Grillhalterung aus Keramik in Mikrowellen-Kompaktgeräten

Betroffene Modelle: EMWG 1050.0 - EMWK 1050.0 und MWGC 610.1E

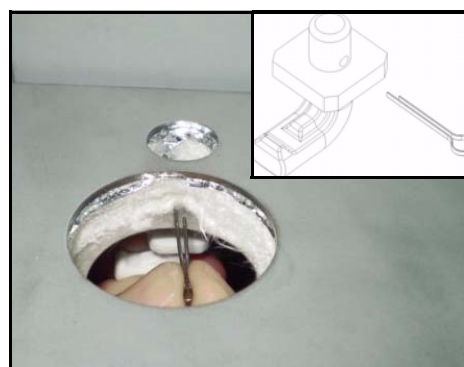
Um Probleme bei der Grillhalterung zu lösen, gibt es nun ein Kit mit einer verbesserten Grillhalterung aus Keramik und einem Splint, um beschädigte Teile leichter austauschen zu können. Das Kit hat die ET-Nr. 528912.

Dieses Kit ist austauschbar in den oben genannten Mikrowellen-Kompaktgeräten.

1. Entfernen Sie das obere Gehäuse.
2. Entfernen Sie den inneren Luftkanal.
3. Entfernen Sie die Lampenfassung.
4. Setzen Sie die neue Grillhalterung in die vorhandene Öffnung an der Decke des Garraums.

5. Durch die Lampenfassung setzen Sie nun den Splint in die Öffnung.

6. Drehen Sie die Keramikhalterung um 180° und spreizen Sie den Splint auseinander.
7. Bauen Sie die Lampenfassung und den Luftkanal wieder ein und setzen Sie das obere Gehäuse wieder auf.
